COMUNE DI GRANDATE

UFFICIO TECNICO COMUNALE

OGGETTO: progetto di fattibilità tecnica ed economica dell'intervento denominato "SISTEMA DI ADDUZIONE CENTRALE FONTANINO (VILLA GUARDIA) – CENTRALE VIA PLINIO (GRANDATE), PROV. DI COMO - LOTTO 1 GRANDATE - MONTANO LUCINO" _CUP: I82E21000060005 – Conferenza di Servizi decisoria in forma semplificata e in modalità sincrona, ai sensi degli artt. 8 e 14ter della L. 241/90 - RICHIESTA INTEGRAZIONI/OSSERVAZIONI

SEZIONE DI POSA TUBAZIONE IN STRADA ASFALTATA COMUNALE

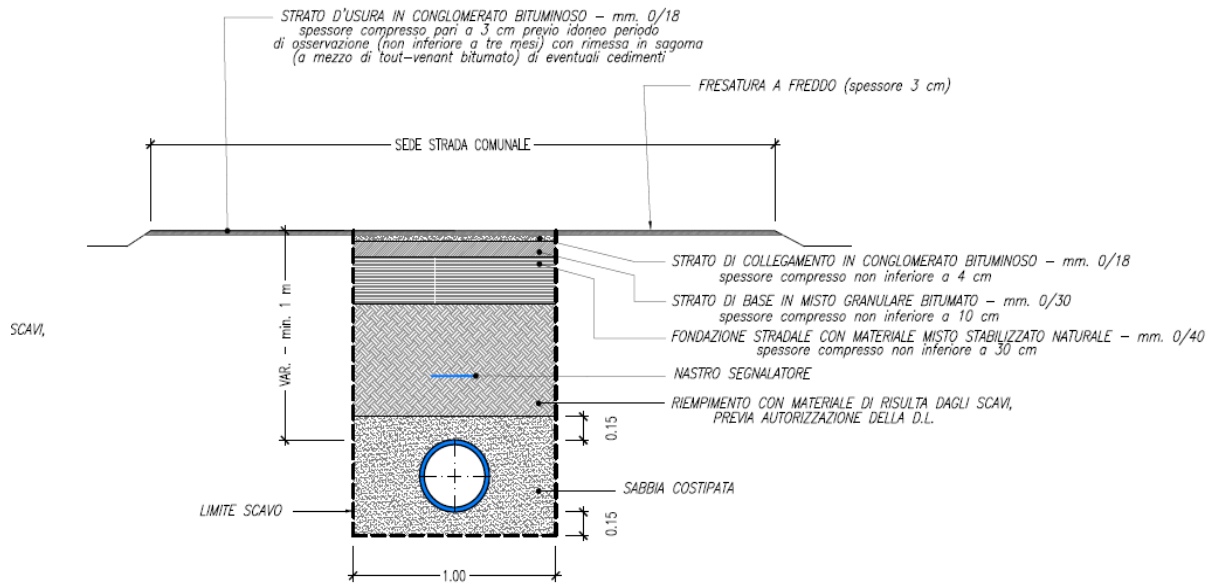
- Nella tavola D.08.00 non è chiaramente specificata la larghezza del ripristino stradale. Si richiede pertanto che il ripristino sia eseguito su tutta la larghezza stradale (entrambi i sensi di marcia).
